Udtalelse om Mølledammen ved Willestrup Gods

Fagligt notat fra DCE – Nationalt Center for Miljø og Energi

Kategori: Rådgivningsnotat

Rekvirent: Naturstyrelsen

Figur 1. Overblik over projekt med henblik på at lede vandet uden om Willestrup Gods. Fra Naturstyrelsen.

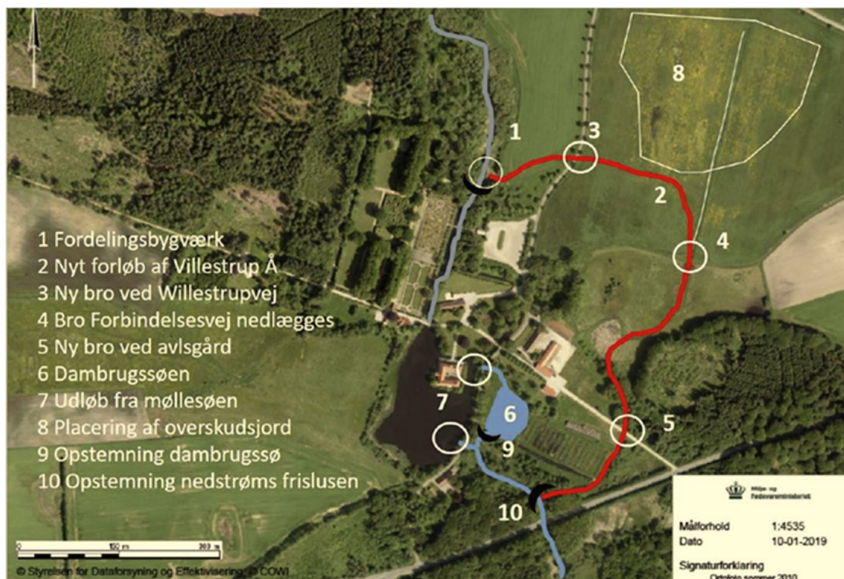
Til en omlægning af vandet, hvor vandgennemstrømningen til Mølledammen ved Willestrup Gods reduceres til 50 l/s, knyttes følgende kommentarer:

- Omlægningen forventes ikke at ville give anledning til flere problemer med lugt eller myg.
- Selvom vandets opholdstid i søen bliver væsentligt længere ved omlægningen, vil opholdstiden stadigvæk være så kort, at planteplanktonet får vanskeligt ved at udvikle sig. Det kan dog ikke udelukkes, at der vil være områder af søen, hvor gennemstrømningen vil være langsommere, så en vækst af planteplankton kan finde sted, men risikoen for at dette finder sted, kan ikke afgøres.

- En fortsat kort opholdstid for vandet i søen vil også betyde, at søens næringsstofindhold næsten udelukkende styres af indløbsvandets koncentrationer og kun i ringe grad af en eventuel frigivelse fra bunden.

- Som anført i Rambølls konklusioner ville det være en god ide at fjerne sedimentet fra Møllesøen. Dette kunne forhindre tilgroning. Hvis søen gøres dybere ved at fjerne slamlaget, så vil opholdstiden i søen blive betydeligt længere (afhængig af hvor meget der fjernes), så opvækst af planktonalger bliver lettere. Med de oplyste målinger af næringsstofhold i indløbsvand og den stadigvæk korte opholdstid, burde det dog heller ikke give anledning til væsentlige problemer med algeopvækst.

- Samlet set vurderes det ikke, at en reduktion af vandgennemstrømningen gennem Mølledammen vil forringe dens vandkvalitet. Bortset fra en overgangsperiode under og kort tid efter selve sedimentoppumpningen, så forventes en oppumpning af sedimentet kun at have positive effekter på søens vandkvalitet.
